FYLGISKJAL 2

Athugasemdir og ábendingar

Efni: Deiliskipulag Suðurlandsvegur Geitháls – Lækjarbotnar

Efni: Tvöfoldun Suðurlandsvegar frá Hólmsá að Lögbergsbrekku.

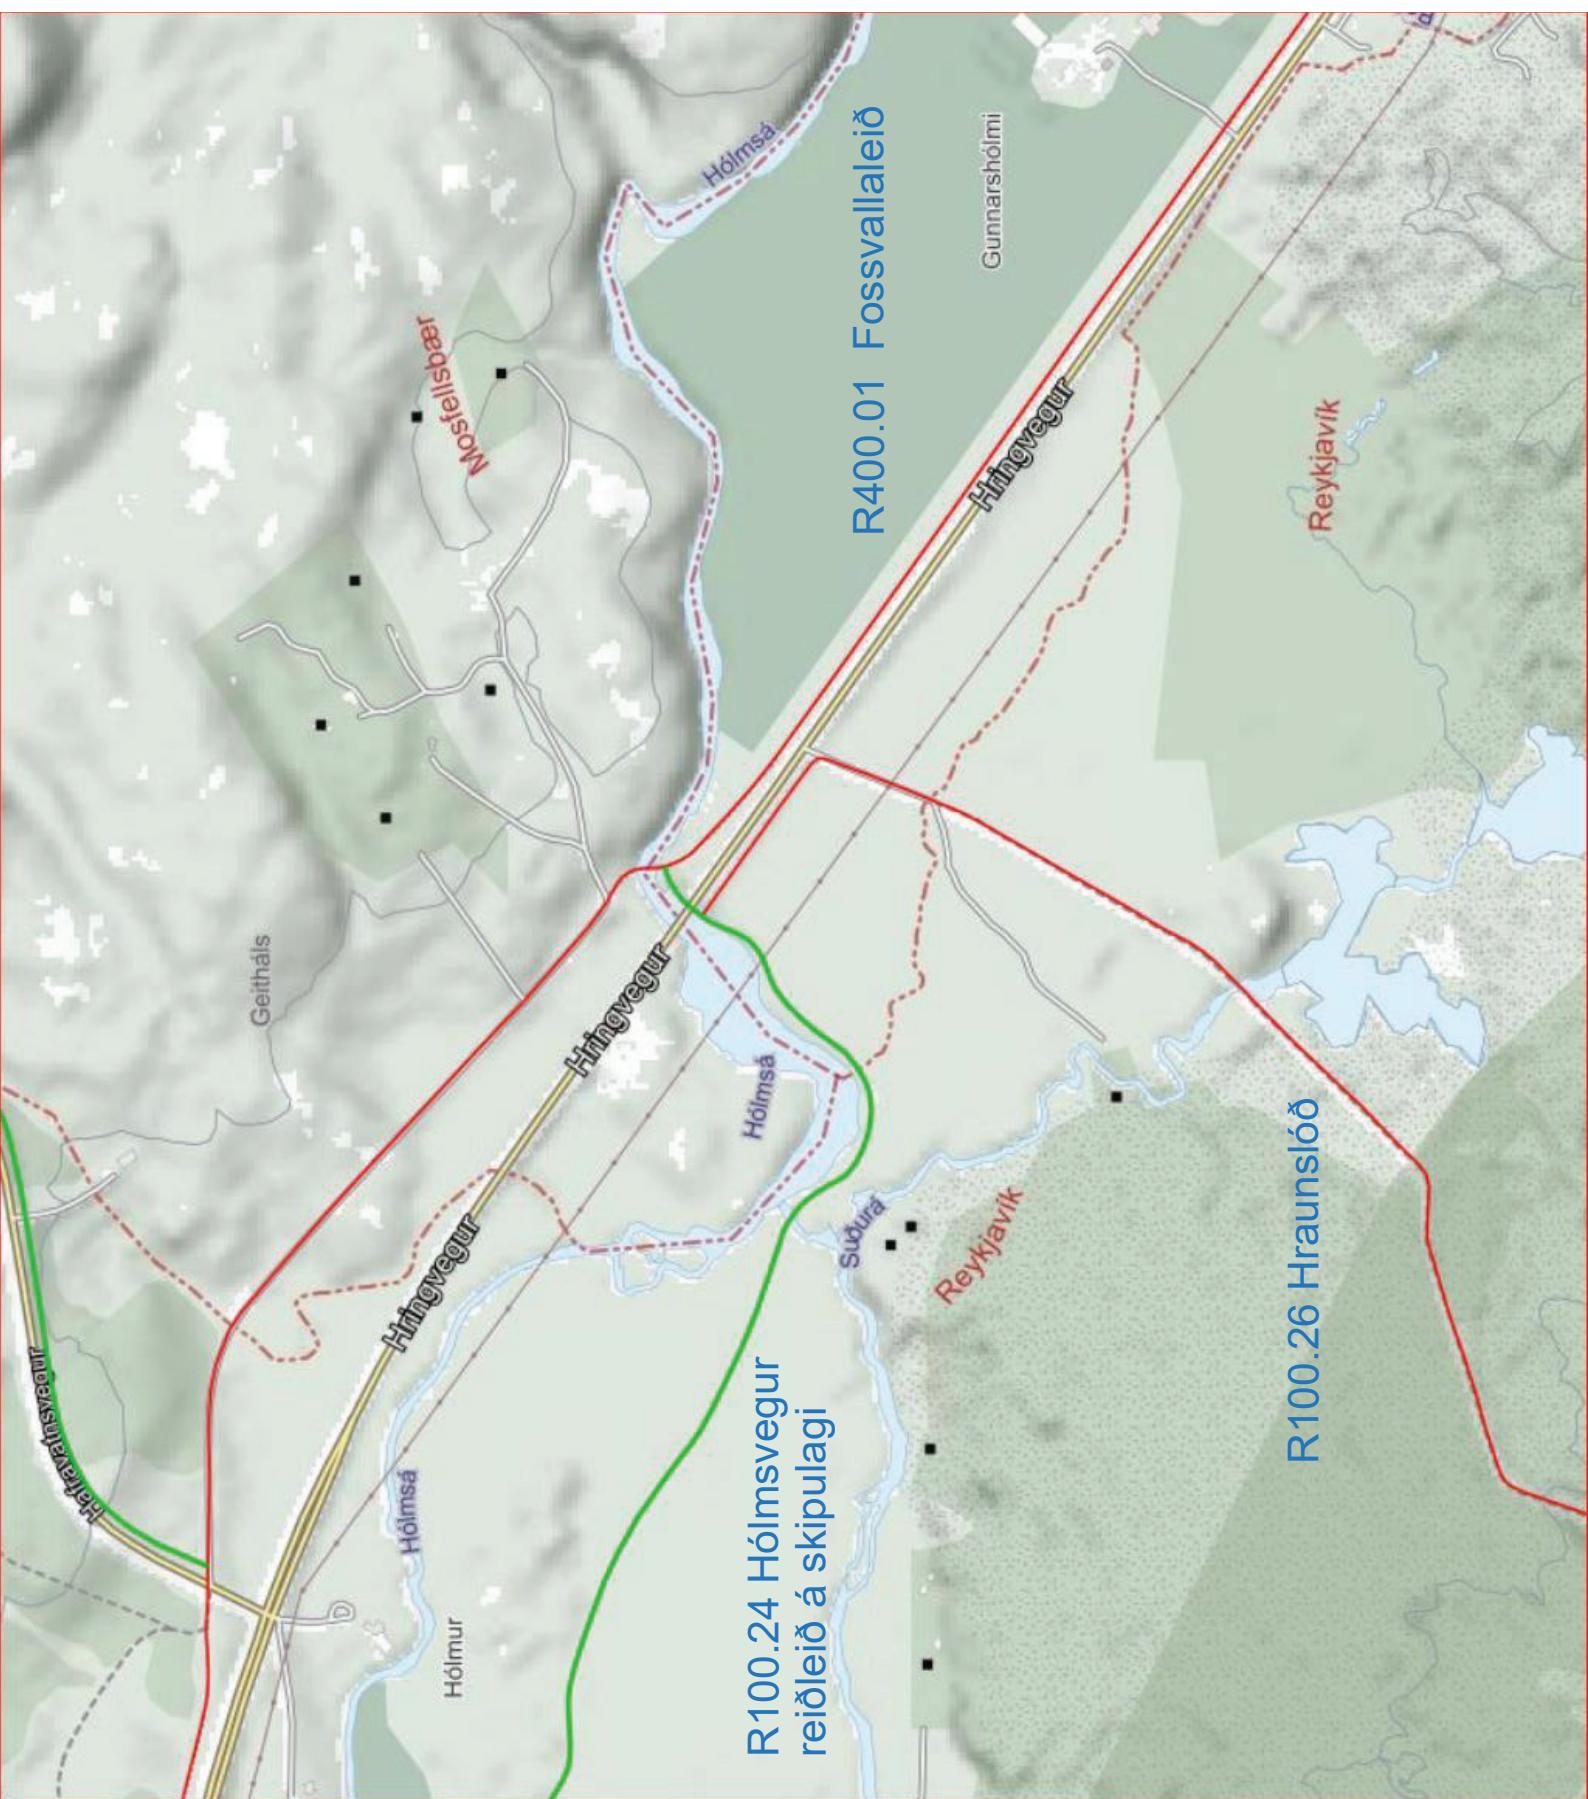
Tengingu vantar fyrir reiðleiðir R100.26 frá Hraunslóð að væntanlegri reiðleið R100.24 Hólmsvegur yfir á reiðleið R400.01 Fossvallaleið norðan við Suðurlandsveg.

Undirritaður gerði árið 2010 tillögu að tengingu reiðleiða undir brúna á Hólmsá, tillagan var þá kynnt Vegagerðinni. Þessi tillaga á alveg eins við í dag í tengslum við breikkun Suðurlandsvegar.

Fylgiskjal: Tillaga að tengingu reiðleiða undir brú á Hólmsá

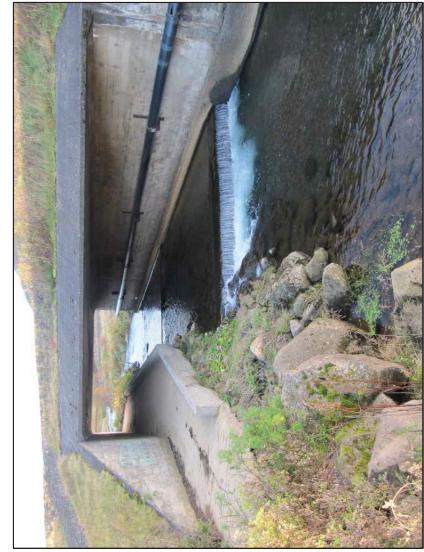
TIL VIBJÖNUNAR REBBRÚ YFER HÓLMSÁ NEDAN FÁRSBORGAR.
ST ÆRB Á REBBRÚ, breidd 2,60 m, lengd 11,0 m.

TIL VIBJÖNUNAR VEGRÚ YFER SUBIRÁ Á PINGVALLAVÉGI HORFT TIL SUBIRÓS.
REDATA UNDUR BRÚ, breidd 2,65 m, hæð undur brúrgat 2,5 m, hæð á kant 0, m.

VÆGRÚ YFER HÓLMSÁ HORFT TIL SUBIRÓS. REDATA UNDUR BRÚPP UNDUR BRÚRGAT 3,0 m. SEM GEÐR VATHNHEIÐ 14,0 m. SAMKÆRT REINSIMULUNGUM HÓLMSÁ ER MEDARINNISI 2,15 m. ÞAÐ SETT SEM GEÐR VATHNHEIÐ 14,0 m. LAGT TIL AB REBGATA VERÐ SETT Í HÆÐ 160 m. ÞAÐ GEÐR UNDUR BRÚRGÓLF F 70 m.

TIL VIBJÖNUNAR REBGONG UNDUR SUBIRLANDESG ÞREDDI 5,0 m, hæð 4,3 m.
SAMKÆRT REBGEGÁBOK VR OG LH SKAÐI ÞYMI REBGONGUM VERA MINNIST breidd 3,0 m og hæð 3,0 m.
